辺野古・変更申請書に対する防衛省への工事面に関する質問事項案 2020. 8. 21

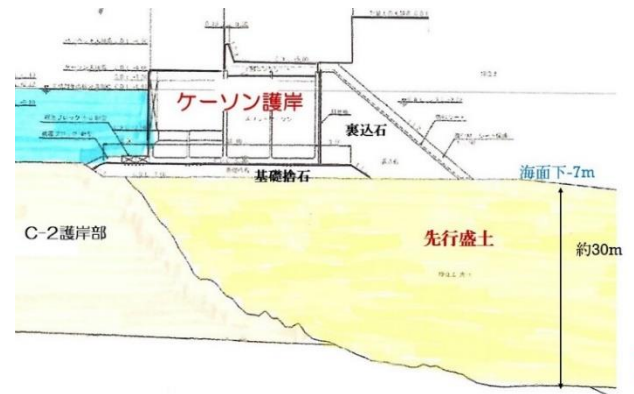
6-1. 今回の変更申請では、工期短縮のために、C1 護岸の造成中から、C2 護岸・C3 護岸が未設置の状態の内側に土砂を投入する「先行盛土」が行われる。この先行盛土は、最深部の水深 42m から水深 7 m の深さまで土砂を投入することで間違いはないか？

環境監視等委員会への資料等では、「薄層盛土」と説明してきたが、「薄層」とは言えないのではないか？ また、何故、用語が混乱しているのか？説明いただきたい。

たとえば右図のように、ケーソン護岸の C-2-1-1 工区では、先行盛土の上にケーソン護岸を設置する標準断面図が示されている（第 2 回技術検討会資料 P36）。しかし、海中の盛土は締固めることができないため、その上にケーソン護岸を設置するのは不可能ではないか？ご説明頂きたい。

A 護岸の造成期間が 5 倍になったのは何故？

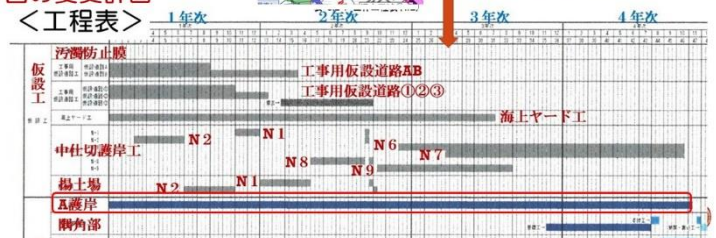
7-1. 二重鋼管矢板式の A 護岸は、当初計画では施工期間は 9 ヶ月だったが、今回の変更計画では 3 年 10 ヶ月もの工期となっている（第 3 回技術検討会資料 P49）。下にも述べるように、最も工期が短縮できる打設工法に変更しながら、工期が 5 倍にもなったのは何故か？説明頂きたい。

当初計画 9ヶ月
変更計画 3年10ヶ月
